Circular N°: 2
Tipo de circular: ACLARATORIA CON CONSULTAS
Lugar y Fecha: ROSARIO, 15/10/2024
Expediente N°: 01806-0004283-8
Organismo Licitante: AIR
Procedimiento de selección⁽¹⁾: LICITACIÓN PÚBLICA N° 11/2024

OBJETO: "OBRA HIDRAULICA READECUACIÓN CRUCE CANAL SALVAT"

CIRCULAR CON CONSULTA

CONSULTA N°15:

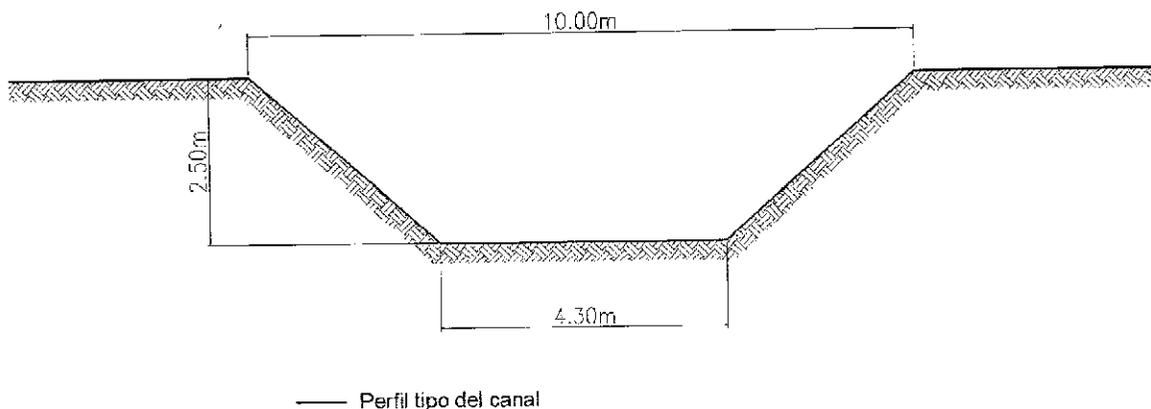
La excavación solo se limita a la ejecución de la alcantarilla propiamente dicha o está contemplado algún tipo de rectificación y limpieza de canal, ya sea aguas arriba o aguas abajo de la misma? Favor de adjuntar un esquema en caso de corresponder con las dimensiones y la sección tipo de canal.

¿Qué tratamiento se le dará al suelo producto de las excavaciones? Se deberá retirar del predio del AIR o se podrá esparcir en las inmediaciones de la alcantarilla?

Ver respuesta N°4. Se adjunta un esquema de referencia respecto a las dimensiones del canal.

El suelo producto de las excavaciones se deberá retirar fuera del predio del AIR.
